Autorité environnementale

Avis délibéré de l'Autorité environnementale sur le confortement des berges de la Bléone pour la protection de la RN85 à Aiglun (04)

n°Ae : 2017-20

Figure 2 : Plan de localisation des travaux prévus (source : dossier)

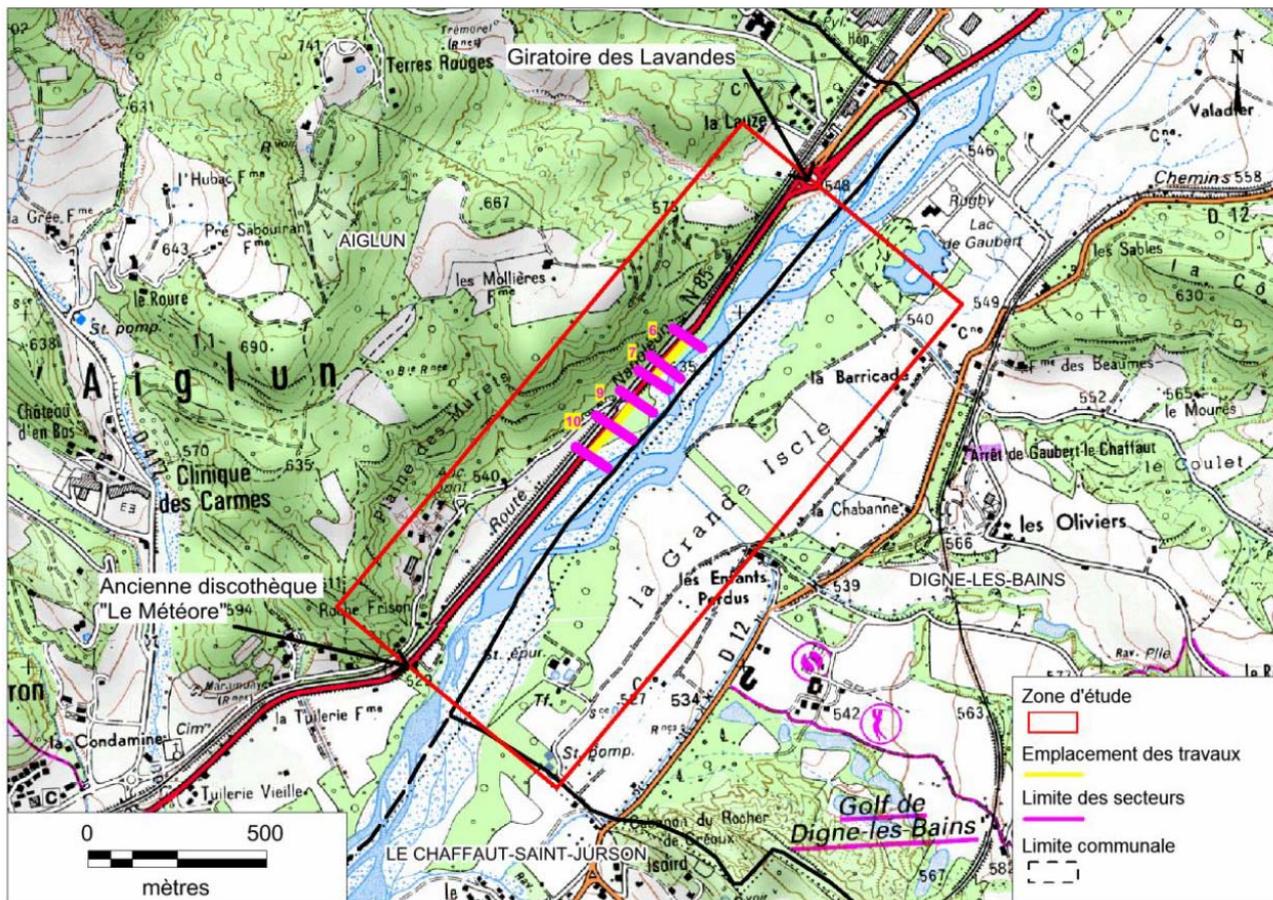
Au regard de l'objectif de protection de la RN 85, le projet à considérer ne peut néanmoins pas être limité aux seuls quatre tronçons objets de la demande d'autorisation. L'étude hydraulique de 2013 annexée à l'étude d'impact a permis un diagnostic approfondi sur l'ensemble de la zone d'étude, qu'elle a découpée selon 18 secteurs, dont 16 sont analysés en termes de hiérarchisation de travaux :

En aucun cas, la limitation de la demande d'autorisation à 4 secteurs correspondant aux 4 tranches de priorité 1 et 2 ne peut dispenser le maître d'ouvrage de procéder à une étude des impacts de l'ensemble du projet. Cette analyse devra porter sur les effets des travaux selon l'échelonnement de leur réalisation, et définir en conséquence les mesures pour les éviter, les réduire et les compenser. L'étude d'impact ainsi conçue a vocation à être actualisée et ses résultats précisés à l'occasion des demandes d'autorisation pour la réalisation des tranches ultérieures à la présente demande.

L'Ae recommande de considérer l'ensemble des travaux récemment réalisés ou nécessaires à court, moyen ou long terme pour la protection de la RN 85 sur la commune d'Aiglun comme un projet global de confortement des berges et de reprendre l'étude d'impact en conséquence.

Figure 4 : schéma de principe des protections réalisées en 2010-2011 (source : annexe hydraulique)

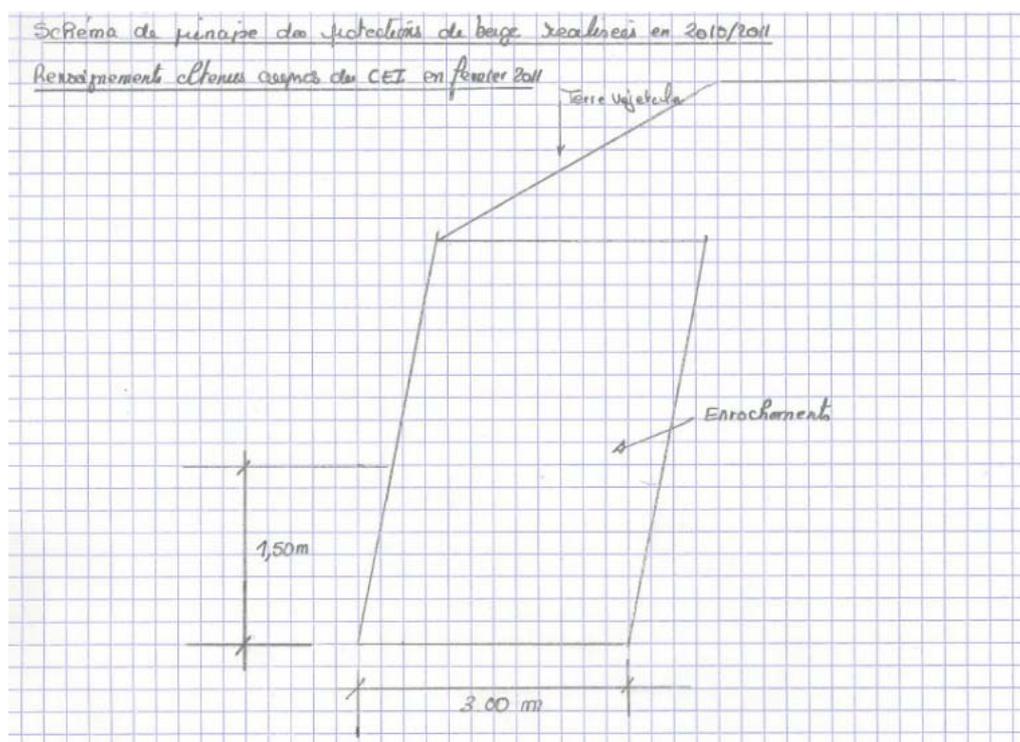
La DIRMed ne semble pas disposer des plans de récolement des travaux réalisés en urgence. Toutefois un croquis sommaire figurant dans l'annexe hydraulique montre qu'ils n'ont pas été réalisés selon ces mêmes règles de l'art : le diagnostic indique qu'il s'agit d'enrochements lourds présentant des « *vides pluri-décimétriques entre blocs* », sans sabot⁷ (pour le secteur 5) ni filtre derrière les enrochements ; ils sont surmontés d'une végétation essentiellement herbacée, des compléments de végétalisation n'ayant pas été effectués. Deux ans après leur réalisation, sans apparemment que la Bléone n'ait connu de crue significative, des « *trous épars* » étaient déjà constatés en retrait des enrochements, ainsi que des blocs « *déplacés de 1 à 2 m en extrémité aval de la protection* ».

De fait, leurs caractéristiques et le diagnostic effectué deux ans après la réalisation des enrochements d'urgence laissent planer un doute sérieux d'une part sur les augmentations des vitesses qu'ils engendrent, et d'autre part sur leur stabilité dans le temps. Ces considérations ne sont pas discutées par le dossier.
